NIEUWE WATERCOLLECTORSET voor alle modellen 60 cm en 45 cm

Vanaf het serienummer 424 ... (juni 2004) is bij alle 60 cm en 45 cm vaatwassers een nieuwe watercollectorset met reeds gemonteerde verbindingsmoffen ingevoerd.

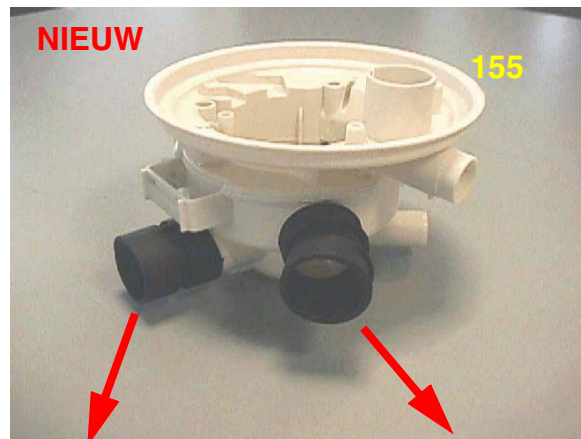
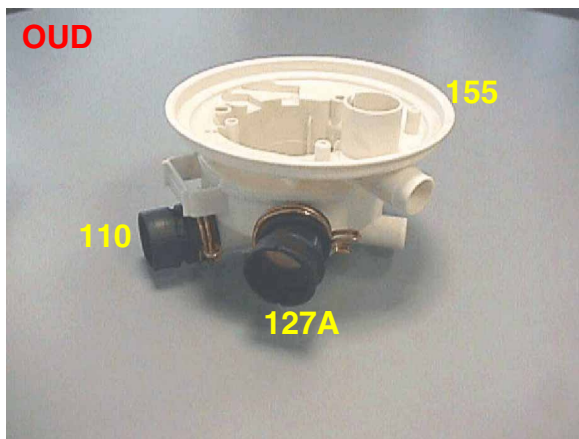
Met de invoering van het gewijzigde onderdeel zijn ook de RD-nrs. van het nieuwe onderdeel gewijzigd.

De nieuwe complete watercollectorsets zijn compatibel met diegenen die bij de apparaten voor de wijziging werden gebruikt, op voorwaarde dat de oude slangen worden verwijderd en de bevestigingsklem van de afvoerpomp opnieuw wordt gebruikt.
